改善箇所説明図

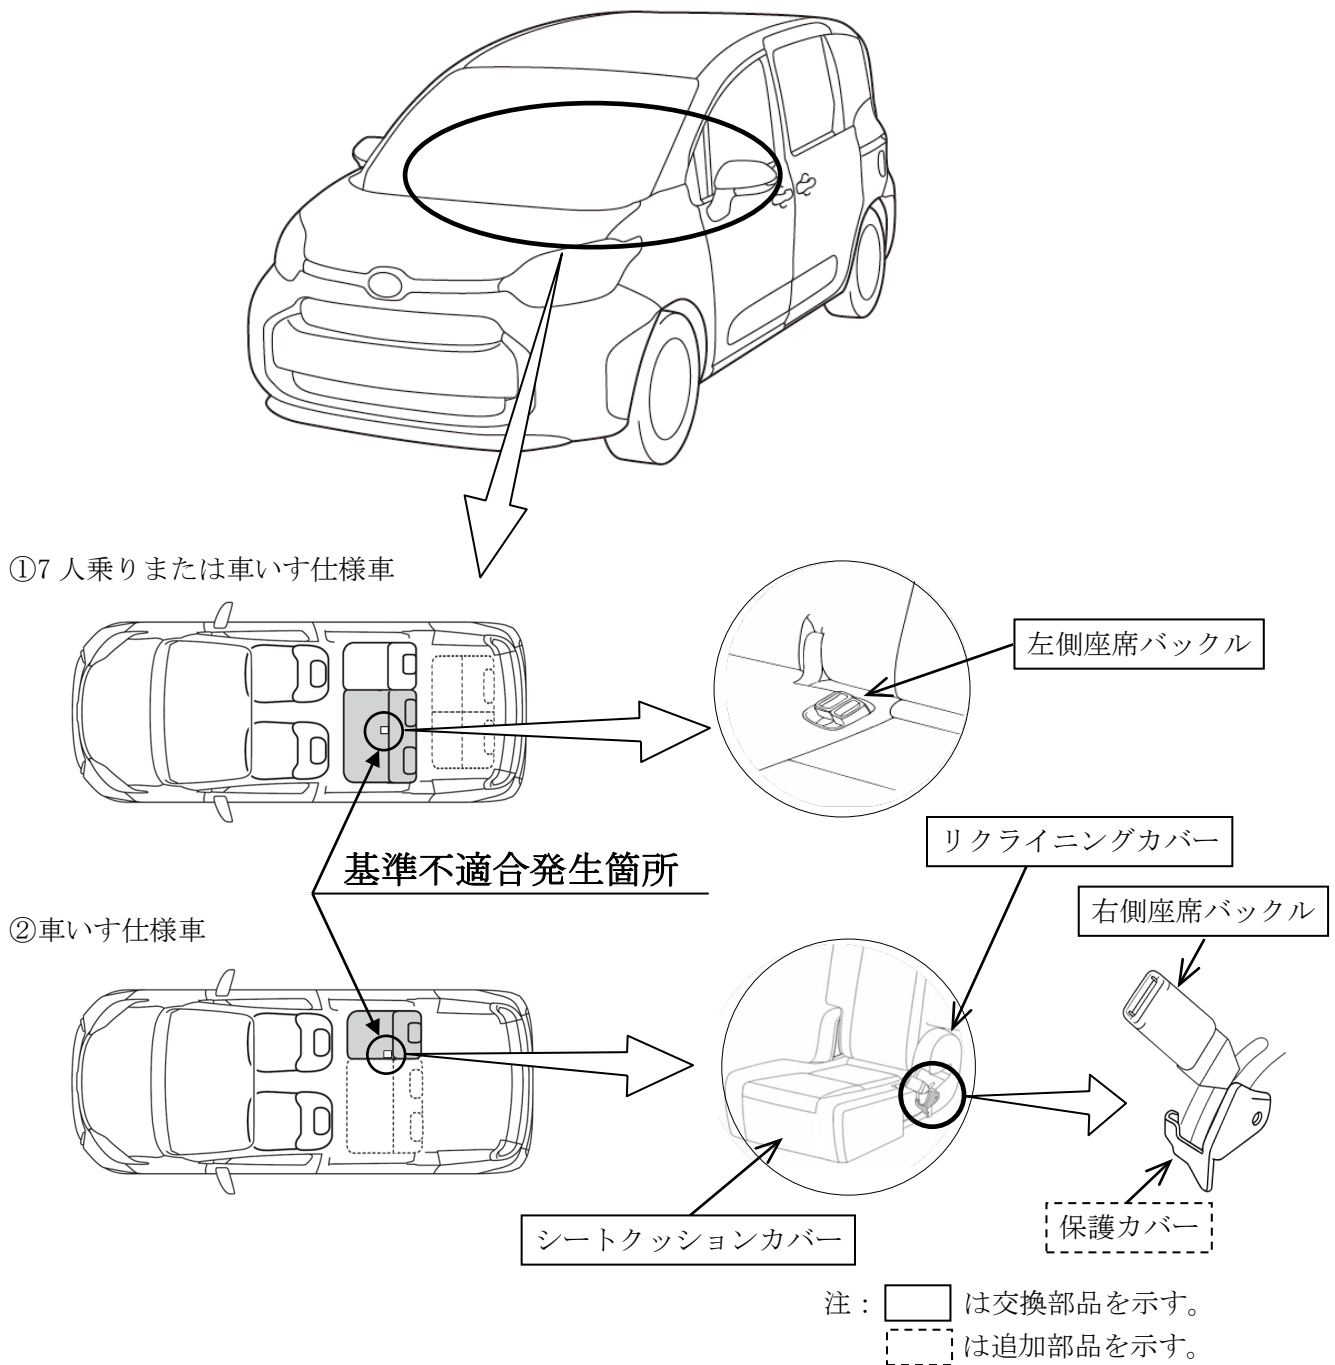
二列目座席シートベルト非装着時警報装置において、バックル電気配線の配索検討が不十分なため、シートベルト脱着時に当該配線に繰り返し負荷がかかり断線することがある。そのため、シートベルト装着状態が正しく警報されないおそれがある。

- ①二列目左側座席バックルの電気配線の配索を点検し、異常がある場合はバックルを新品に交換する。
- ②二列目右側座席バックルを新品に交換および保護カバーを追加するとともに、関連するシートクッションカバーおよびリクライニングカバーを対策品に交換する。
